**CCR-VIA -- COMITATO DI COORDINAMENTO REGIONALE PER LA  
VALUTAZIONE D'IMPATTO AMBIENTALE**

**Giudizio n° 2837 del 09/11/2017**

**Oggetto** Car Recycling - CaRe - Esame a seguito giudizio 2799/2017

**Valutazione di Impatto Ambientale –V.I.A.  
Med S.r.l. - Realizzazione di un centro integrato per il recupero di metalli ferrosi e non ferrosi**

Fig. 23 - Layout impianto con ubicazione punti di emissione in blu (da elaborato E.1 allegato allo SIA)

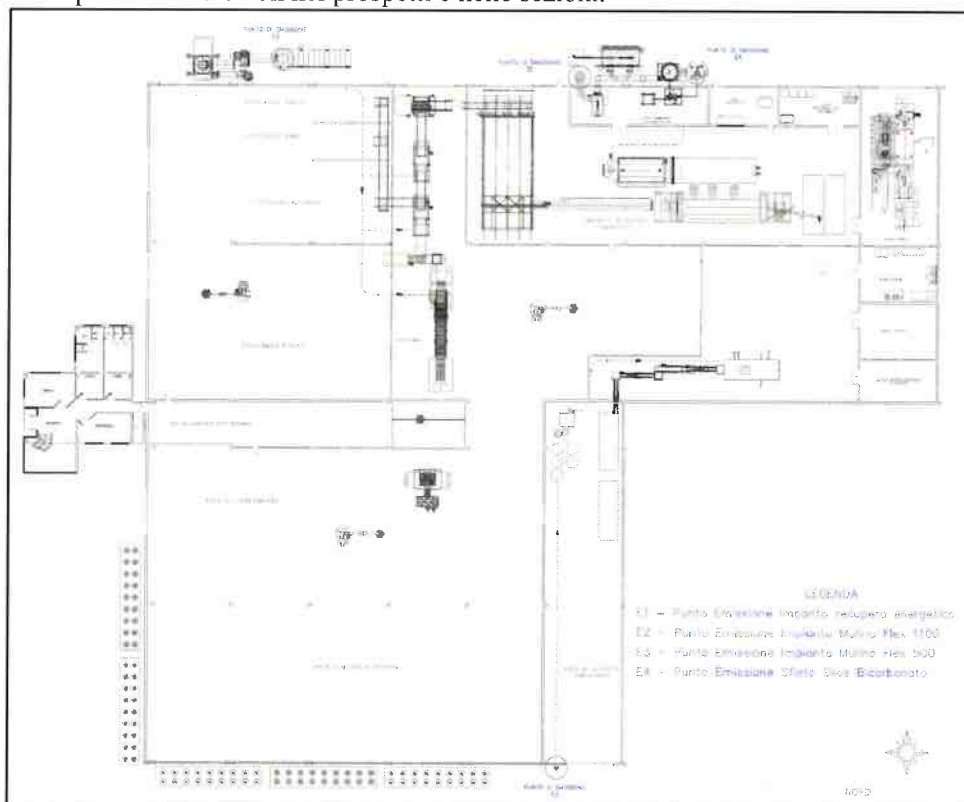
Si rileva che negli elaborati grafici di progetto i camini di emissione sono riportati soltanto nella rappresentazione planimetrica e non nei prospetti e nelle sezioni.
